Nr. ref. GE HealthCare 34136

SUBIECT: **Aparatele de anestezie Aisys CS², Avance CS², Avance CS² Pro, Aisys, Avance, Amingo, Aespire 100, Aespire View, Aespire 7900 și Aespire 7100 echipate cu ieșire de gaz comună auxiliară (Auxiliary Common Gas Outlet - ACGO)**

Problemă de siguranță

Figura 1. Capace aplicate pe portul ACGO și pe comutatorul ACGO

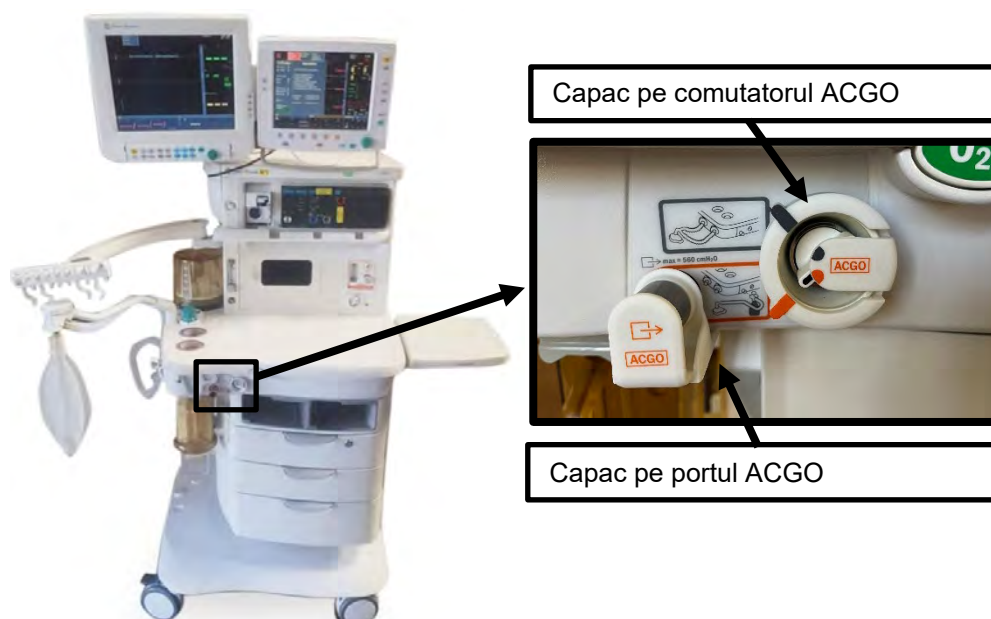
Dacă ramura expiratorie a unui circuit de respirație al pacientului este conectată din greșeală la portul ACGO, în loc de portul Sistemului avansat de respirație (Advanced Breathing System), se poate produce o presiune excesivă în sistemul de respirație. Dispozitivele de anestezie care sunt potențial afectate au mai multe alarme care ar alerta medicul în legătură cu presiunile crescute din sistemul respirator. Cu toate acestea, în cazul puțin probabil în care racordarea greșită la portul ACGO nu este observată, presiunea crescută poate duce la rănirea pacientului.

Inspectați dacă toate dispozitivele potențial afectate au capacele aplicate pe portul ACGO și pe comutatorul ACGO, așa cum se arată în **Figura 1**. În cazul în care capacele sunt disponibile, dar nu sunt aplicate pe dispozitiv, aplicați capacele așa cum se arată în **Figura 1**.

Vă rugăm să completați și să returnați formularul de confirmare anexat la FMI34136.ACGO@gehealthcare.com, pentru a indica dacă aveți capacele și dacă le-ați aplicat pe portul ACGO și pe comutatorul ACGO SAU dacă nu aveți capacele. Dacă nu aveți capacele, GE HealthCare vă va furniza un kit care poate fi instalat de client, care conține capace pe care să le aplicați pe portul ACGO și pe comutatorul ACGO de pe dispozitivul dvs., fără costuri pentru dvs.

GE HealthCare va furniza un kit care poate fi instalat de client, care conține capace pentru portul ACGO și pentru comutatorul ACGO de pe dispozitivele afectate, fără costuri pentru clienții care indică, în formularul de confirmare anexat, că nu dețin capacele.
